**RÉPONSES DU TRANSPORTEUR À LA DEMANDE DE  
RENSEIGNEMENTS NUMÉRO 1  
DE LA RÉGIE DE L'ÉNERGIE**

1 **Objectifs visés par le projet et justification**

1 Écoulement de puissance pour le scénario 2 avant l'intégration des  
2 centrales

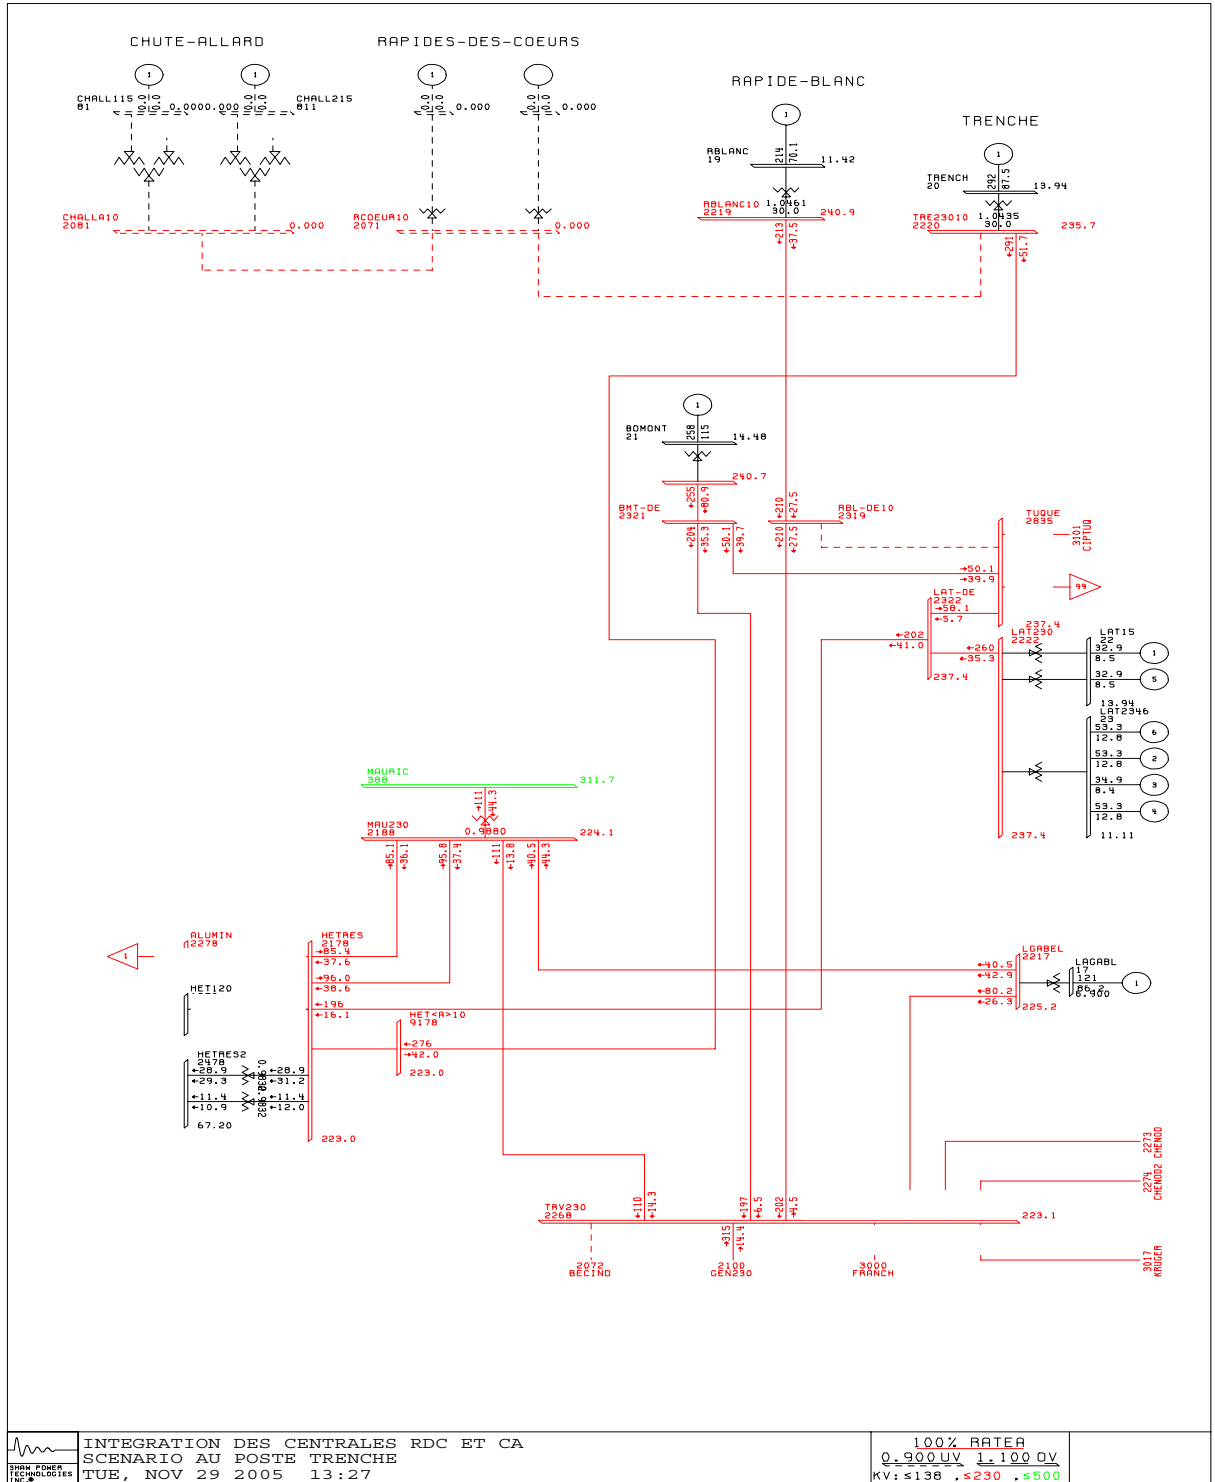
20 **3.3** Veuillez fournir les écoulements de puissance pour ce scénario avant  
21 et après l'intégration des deux centrales.

22 **R3.3** **Voici deux schémas démontrant l'écoulement de puissance avant**  
23 **et après l'intégration des centrales. Certaines informations ont**  
24 **été élaguées de ces schémas en raison de leur nature**  
25 **confidentielle. Les schémas d'écoulement de puissance du**  
26 **Transporteur identifient les besoins spécifiques prévus par**  
27 **différents utilisateurs du réseau. À cet effet, le Transporteur**  
28 **dépose au dossier public une version élaguée des schémas**  
29 **d'écoulement de puissance afin d'éviter l'identification des**  
30 **clients Grandes entreprises et leur besoins.**

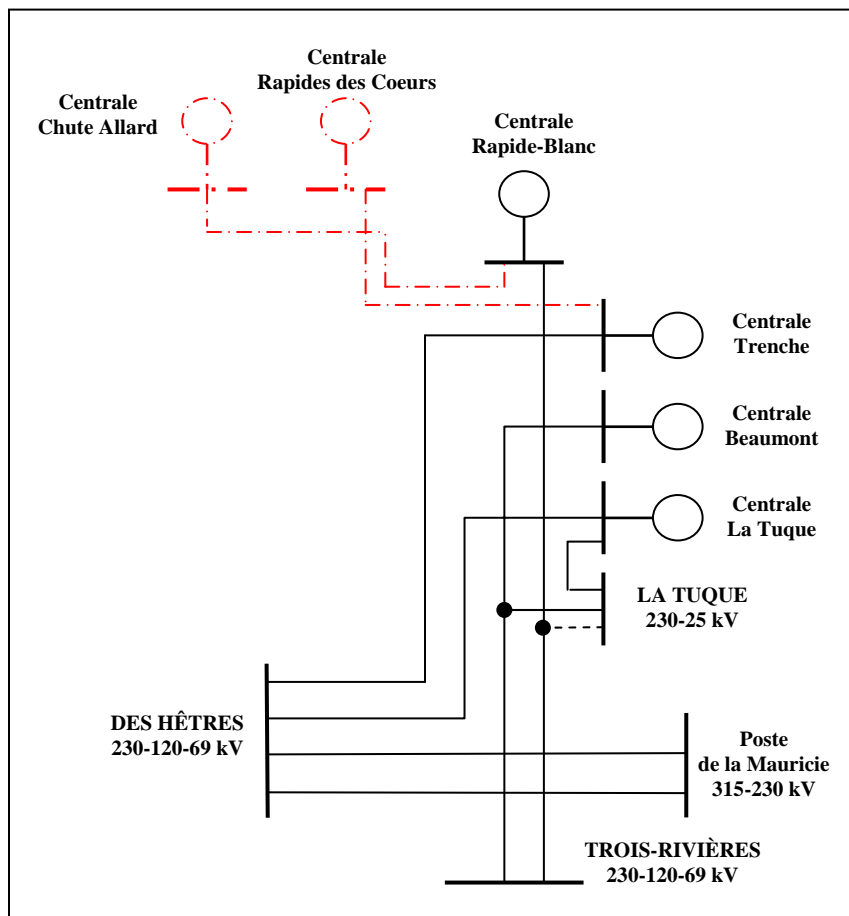
11 **4.1** Veuillez clarifier ce scénario au moyen d'un schéma indiquant  
12 comment seraient raccordées les nouvelles centrales. En particulier  
13 selon ce scénario 3, la production de la centrale Chute-Allard est-elle  
14 intégrée à Rapide Blanc où à la Trenché ?

15 **R4.1**

1 **Écoulement de puissance pour le scénario 3 avant l'intégration des**  
2 **centrales**

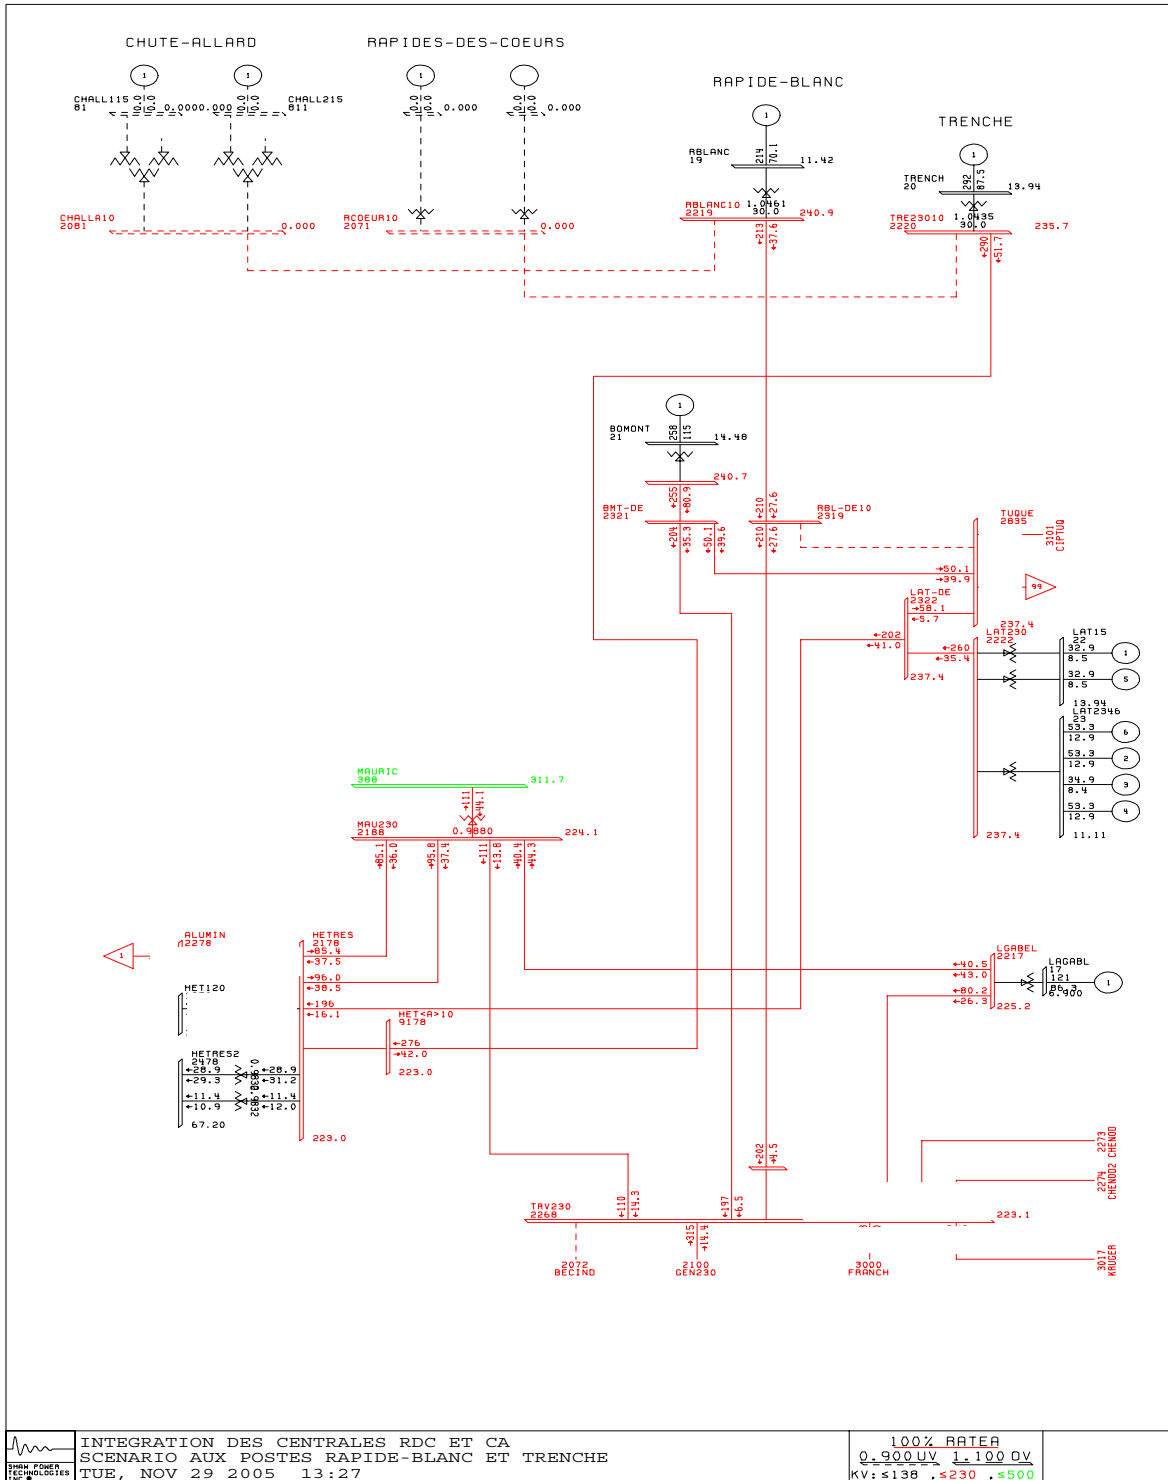
5 **4.3** Veuillez fournir les écoulements de puissance pour ce scénario avant  
6 et après l'intégration des deux centrales.

7 **R4.3 Voici deux schémas démontrant l'écoulement de puissance avant**  
8 **et après l'intégration des centrales. Certaines informations ont**  
9 **été élaguées de ces schémas en raison de leur nature**  
10 **confidentielle. Les schémas d'écoulement de puissance du**  
11 **Transporteur identifient les besoins spécifiques prévus par**  
12 **différents utilisateurs du réseau. À cet effet, le Transporteur**  
13 **dépose au dossier public une version élaguée des schémas**  
14 **d'écoulement de puissance afin d'éviter l'identification des**  
15 **clients Grandes entreprises et leur besoins.**
